## Demers

Eu, Zaicenco Tatiana Zenovievna, verificator de proiecte № 159, **imi retrag stampila de verificator aplicata pe proiectul** „Complex rezidential cu spatii comerciale/prestari servicii si parcari auto subterane in limitele terenului cu nr. Cadastral 0100312417, cu reconstruirea si replprofilarea constructiei nefinisate existente din Mircea cel Batrin, nr. 13/2 , sect. Ciocana, mun. Chisinau” , beneficiar „Braus Imobiliare” SRL , deoarece spre verificare au fost prezentate date eronate, inclusiv fara prezentarea avizelor obligatorii pentru proiect, fiind dusa in eroare de arhitectul principal – Aghenie Tudor.

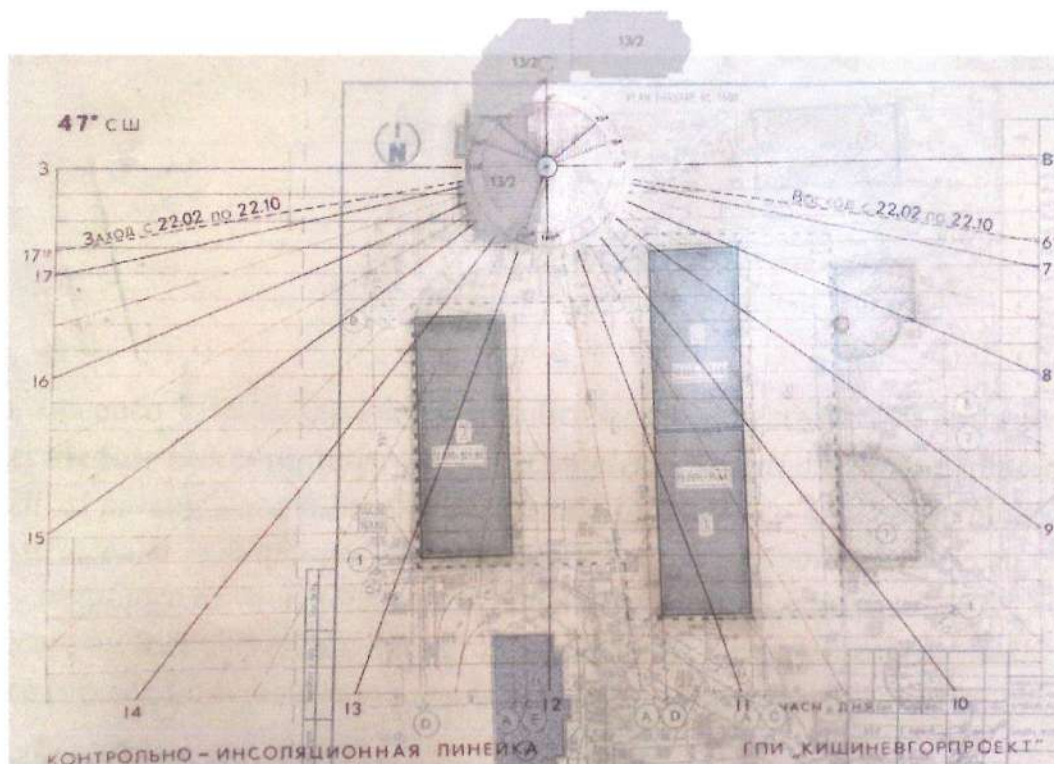
- c) CUT a fost luat in limitele hotarului parcelei . CUT de 5,4 este marit si trece limita codului urbanistic C-2 ( CUT pentru C-2, corespunde R-6 , R-7 si este 5)

d) Blocurile A si B eclipseaza lumina pentru cel mult 2 apartamente pe etaj cu deschiderea spre bulevard , bloc 13/2 . Apartamentele unilaterale nu primesc limita normala de insolare de 2,5 ore/zi. Blocul C , practic nu afecteaza cladirile vecine din punct de vedere al iluminatului natural.

e) Unul dintre cele mai importante obiecte care trebuia sa fie prezentat in explicatia planului general este Statia Peco de alimentare cu benzina, motorina si gaz . Aceasta a fost indicata pe desenul tehnic al PG irational, ca oficii P+1E. Conform normativului in vigoare NCM G.05.03-2013 , distanta de la amplasarea rezervelor de gaz subterane fata de blocuri locativ mai inalte decit 28m este necesar sa fie 60 m. In cazul de fata, distanta pina la cea mai apropiata latura a blocului locativ 20 m.
